REV5: Gerätemaße angepasst, Fortluftstützen angepasst, Grundrahmen beidseitig eingedrückt, Fortluftstützen und Abluftstützen angepasst, Einzelnuttern ergänzt
Revisionsöffnungen angepasst, Feldgeräte ergänzt, Ventilatorammer angepasst

Lieferung in 5 Bauteilen		
Vom Kunden geprüft und genehmigt	Kunde: Joh. Müller Kunststofftechnik GmbH	Softwareversion: 1.24/4.2
Datum:	Strasse: Klescheider Weg 6	Sachbearbeiter: S. Reifentöther
	Ort: 53773 Hennef	Datum: 24.10.2025
	Projekt: Apleona-101622, MKW 400 PWT	Dach umlaufend 100mm
Stempel u. Unterschrift	Anlage: Laborgerät (basic KÜ)	Gewicht: Ca. 2400 kg

Schematische Seitenansicht A - A

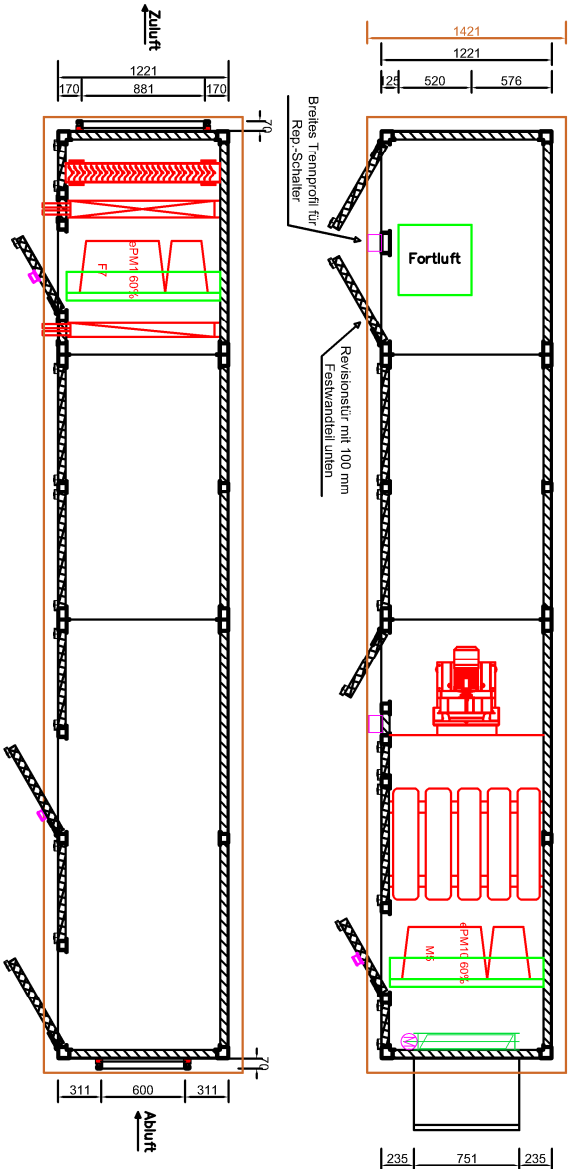
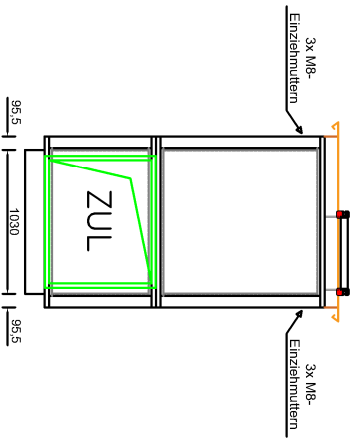
- Bedienseite von Bauteil 2, 4 & 5 nicht eingedeckelt zum bauseitigen Einbau des Kunststoff - Abluftgeräts
- = Einzelnuttern M8 zum Abspannen des Gerätes auf Bedien- und Rückseite der Anlage

Grundrahmen auf Bedien- und Rückseite
95,5 mm eingedrückt
